Renault Megane og Scenic Alle biler med ESP

ESP-kontrollampen lyser

Bulletin

Fig. 1

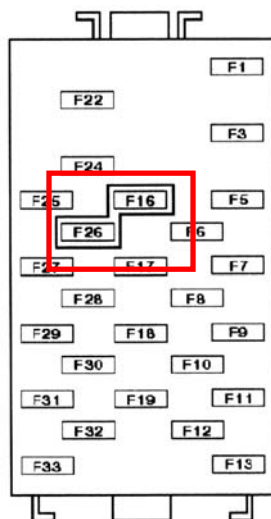
Hvis der reklameres over den ovennævnte fejl, kan årsagen være en for lav batterispænding ved motorstart. Desuden er fejlkoden "Styrevinkelsensor" gemt. Er dette tilfældet, skal du gøre følgende.

- Afmonter sikringsboksen fra den nederste instrumentholder.
- Tag sikringerne F16 og F26 ud af sikringsholderen.
- Forbind de to slots med hinanden ved hjælp af en shuntforbindelse (se fig. 1).
- Sæt sikringerne på shuntforbindelsen.
- Monter sikringsboksen igen.
- Slet fejlhukommelsen.
